PROJET ÉOLIEN DE RAIX

RÉPONSE AU RELEVÉ DES INSUFFISANCES

COMMUNE DE RAIX
DÉCEMBRE 2025

Objet : demande de compléments – projet de parc éolien porté par la société PE de Raix – commune de Raix (Charente)

Planche 27 - Localisation des parcs et projets voisins pris en compte pour le calcul des impacts cumulés

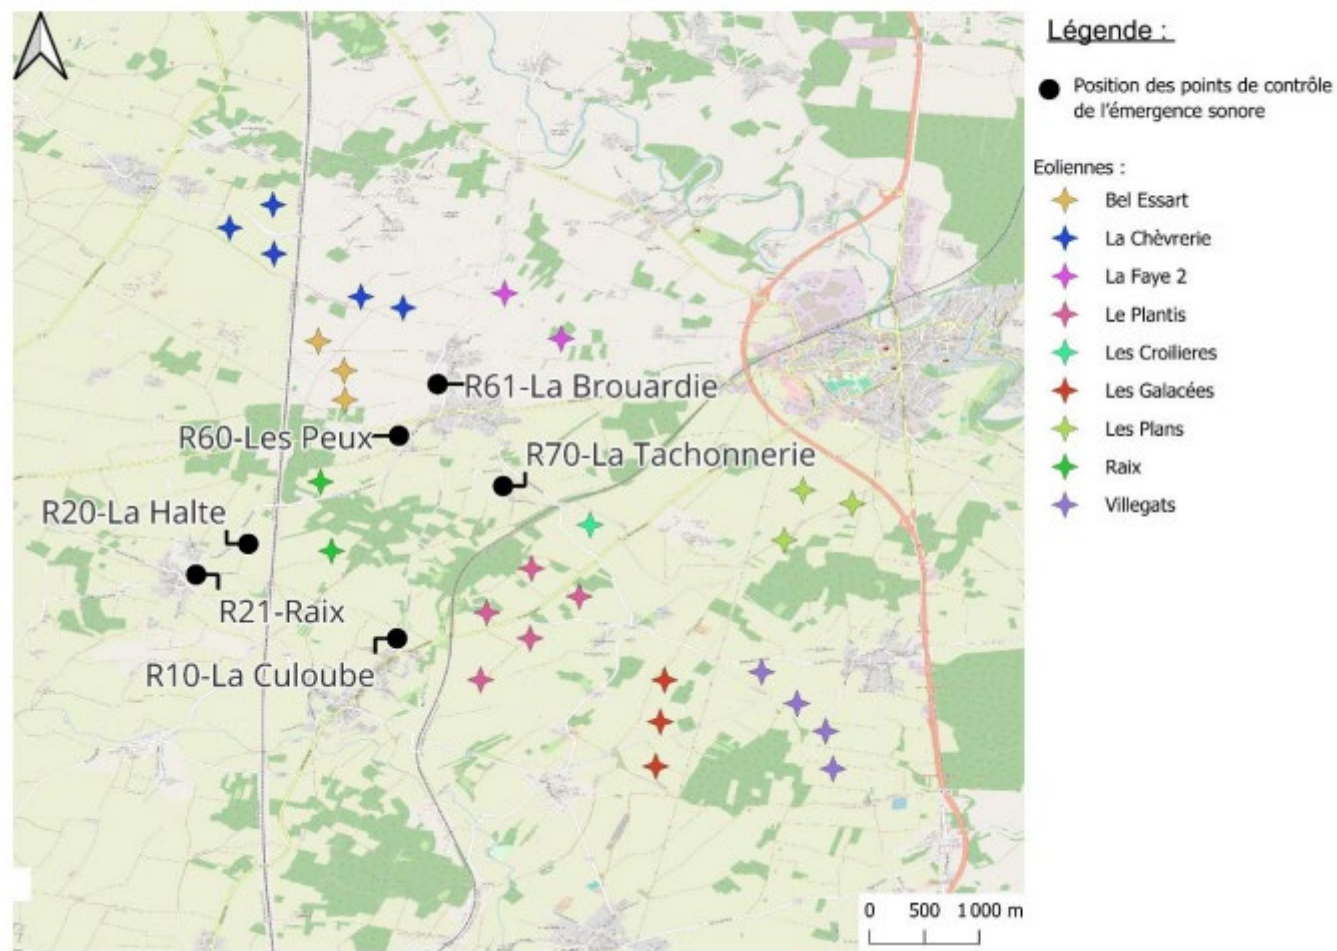
- S'agissant des effets cumulés sur le plan du bruit, le document 6.3 – PE DE RAIX – Expertise acoustique, indique que *« Le projet des Galacées est considéré comme trop éloigné des points de contrôle, et acoustiquement masqué par le parc du Plantis des Martres »*. Cette affirmation ne repose pas sur un argumentaire particulier. Le fait d'écarter ce parc éolien de l'étude des effets cumulés doit être justifié par un argumentaire adapté et technique.

- s'agissant des effets cumulés sur le plan du bruit, le document 6.3 – PE DE RAIX – Expertise acoustique, indique que « Le projet des Galacées est considéré comme trop éloigné des points de contrôle, et acoustiquement masqué par le parc du Plantis des Martres. » Cette affirmation ne repose pas sur un argumentaire particulier.

Le fait d'écarter ce parc éolien de l'étude des effets cumulés doit être justifié par un argumentaire adapté et technique.

Une nouvelle étude d'impact acoustique a été réalisée dans le cadre de la demande de compléments du 21 août 2025.

Le contexte éolien considéré a été mis à jour et a permis de préciser l'étude des impacts cumulés. Les parcs aujourd'hui en exploitation et projets autorisés, qui ne l'étaient pas lors de la réalisation des mesures, y ont été ajoutés.

- Les projets à plus de 5km ne sont pas considérés dans l'étude car à cette distance, la contribution théorique maximale est de l'ordre 10 dB(A) (compte-tenu de l'atténuation géométrique, atmosphérique ainsi que des différents obstacles sur le trajet). Ces projets ne pourront donc pas être perceptibles.

- La prise en compte des impacts cumulés des parcs voisins au projet. Dans le cas de ce projet de parc éolien de Raix, cinq projets éoliens autorisés et deux parcs en exploitation après la réalisation des mesures sont recensés à la date de la présente étude.

Illustration 4 : Localisation des ICPE et INB

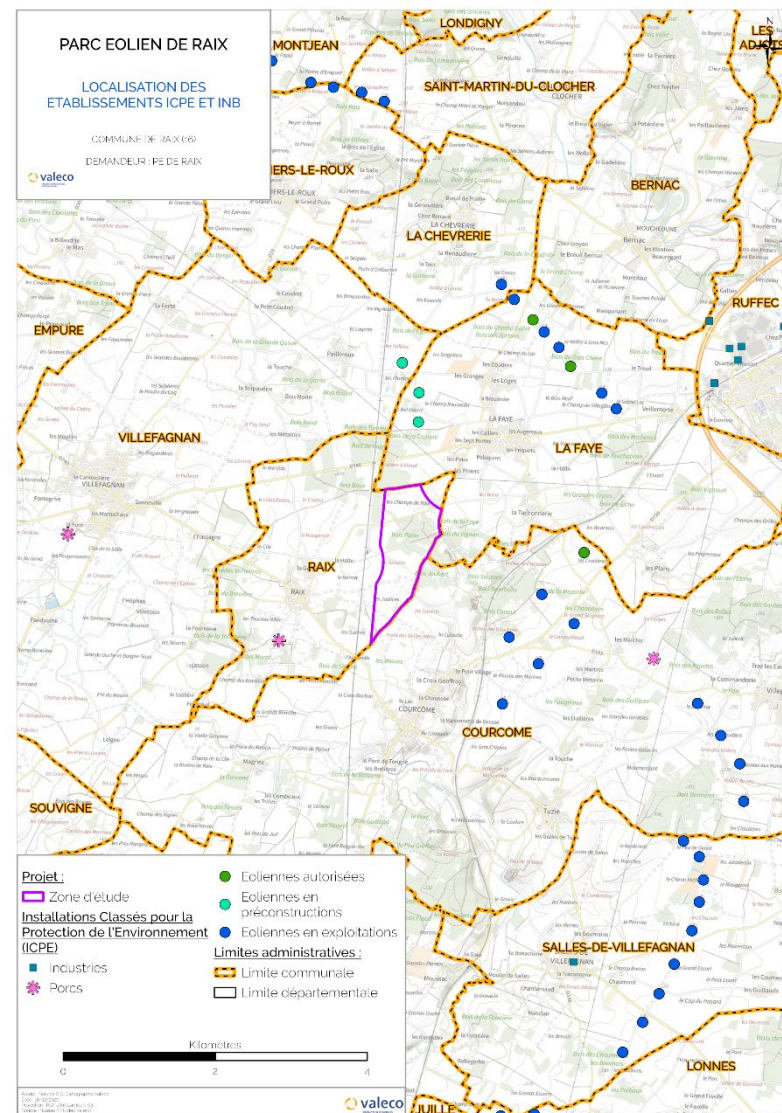
- D'une part, le dossier du projet de la ferme éolienne de Raix (Charente) ne prend pas en compte l'ensemble des parcs éoliens recensés dans l'aire d'étude à la date du dépôt de la demande. En effet, outre ceux visés dans le dossier, il apparaît notamment l'absence de prise en compte du parc éolien des Croilières sur la commune voisine de Courcôme.
- Le dossier prend à tort en compte d'autres parcs alors que ceux-ci ne sont plus d'actualité, notamment pour l'un d'entre eux, le dossier correspondant ayant été retiré. Il s'agit notamment du parc éolien des Chevaliers initialement prévu sur la commune d'Ambérac (8 éoliennes), dont le retrait a été acté le 19 juillet 2023 par la préfète de la Charente.
- Le parc éolien des Combonnants installé sur les communes de Juillé et de Lonnes est considéré comme en instruction. Or, celui-ci a été mis en service industriel à compter du 1er août 2024.

L'installation ICPE la plus proche du projet éolien de Raix est le parc éolien du Bel Essart. Ce projet est composé de 3 éoliennes et est situé à 1094m de l'éolienne E1 du projet de Raix.

De même, le projet de parc éolien de La Chèvrerie, composé de 5 éoliennes et autorisé, est situé à proximité du projet de Raix. L'éolienne E5 du projet de La Chèvrerie est située à 2440m de l'éolienne E1 du projet de Raix.

Deux parcs en exploitation sont situés à proximité du projet de Raix : le parc éolien du Plantis des Maîtres, situé sur la commune de Courcôme à 1630m de l'éolienne E2, et le parc éolien de La Faye, à 2939m de E1. Leurs extensions respectives : Les Croilières (une éolienne) et La Faye 2 (deux éoliennes) ont été autorisées.

Illustration 5 : Occupation des sols

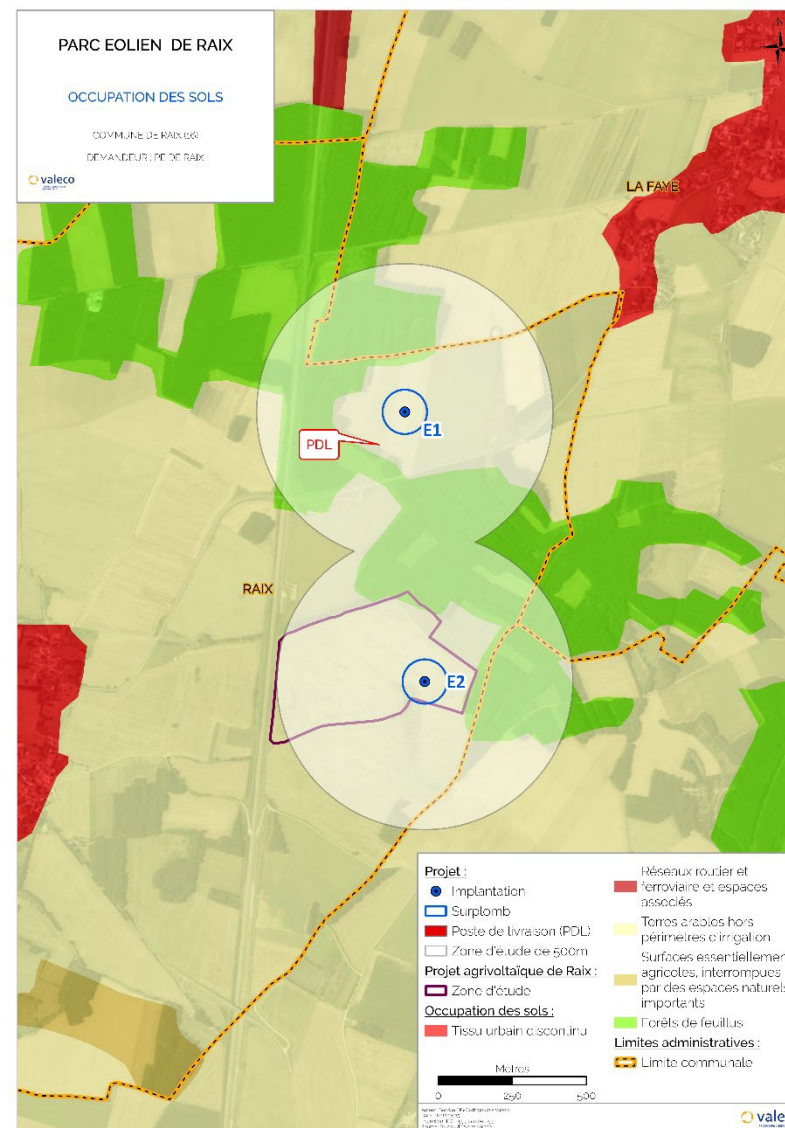
- le document 7 – PE DE RAIX – EDD et son RNT ne traite pas le sujet des effets cumulés liés au projet agrivoltaïque et de la possibilité d'effet domino pour tenir compte alors même que les deux installations font partie d'un même projet sur la même emprise géographique. Cette étude doit donc être complétée en intégrant les risques auxquels l'installation peut exposer, directement ou indirectement, les intérêts mentionnés à l'article L. 511-1 en cas d'accident, que la cause soit interne ou externe à l'installation. Dans le cas présent, l'analyse de risques doit intégrer les effets cumulés des 2 installations (parc éolien et parc agrivoltaïque) en prenant en compte la probabilité d'occurrence, la cinétique et la gravité des accidents potentiels au regard de la proximité du parc agrivoltaïque.

Cette carte mise à jour permet de localiser la zone d'étude du projet agrivoltaïque de Raix porté par Valeco, qui se situe à proximité directe de E2.

Matrice de criticité des risques et légende après prise en compte du projet agrivoltaïque

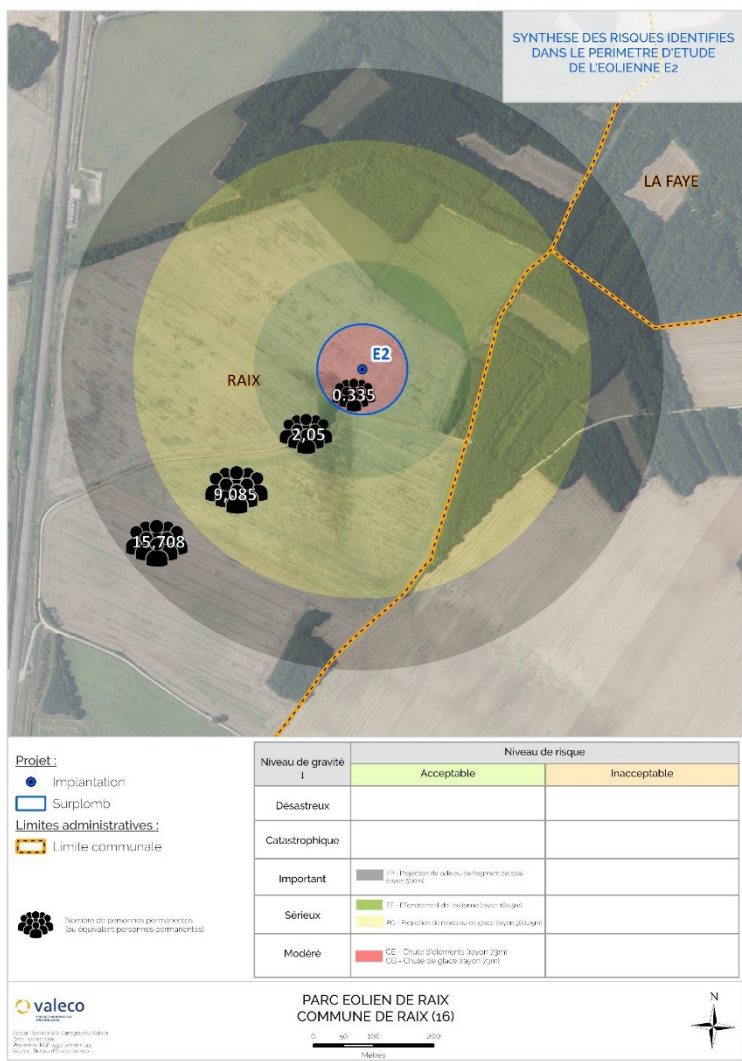
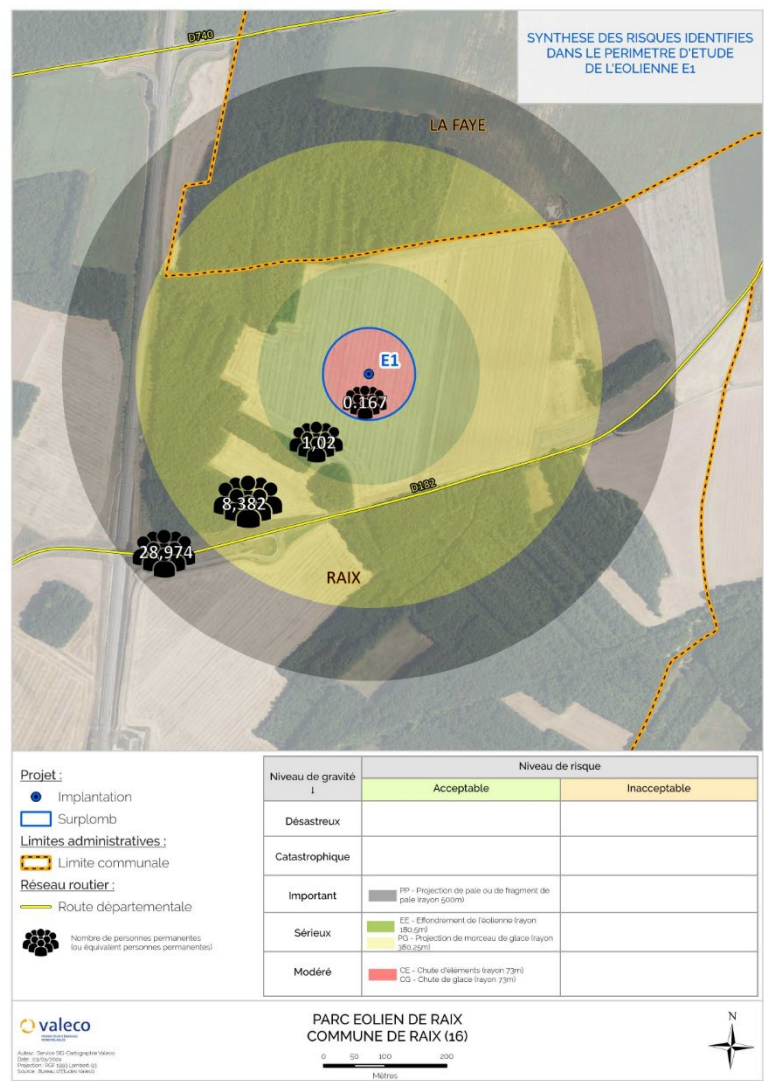
Dans le cas présent, l'analyse de risques doit intégrer les effets cumulés des 2 installations (parc éolien et parc agrivoltaïque) en prenant en compte la probabilité d'occurrence, la cinétique et la gravité des accidents potentiels au regard de la proximité du parc agrivoltaïque.

On observe une évolution de la matrice de criticité des risques après l'ajout du projet agrivoltaïque au sein de l'étude : le scénario de projection de pale de E2 passe de la catégorie risque très faible à risque faible, lui aussi caractérisé comme acceptable.

D'autre part, le risque d'une éventuelle casse d'une partie des équipements de la centrale agrivoltaïque est jugé acceptable, dans la mesure où le porteur de ce projet est également celui du projet éolien, ce qui facilite la gestion et la maîtrise des conséquences.
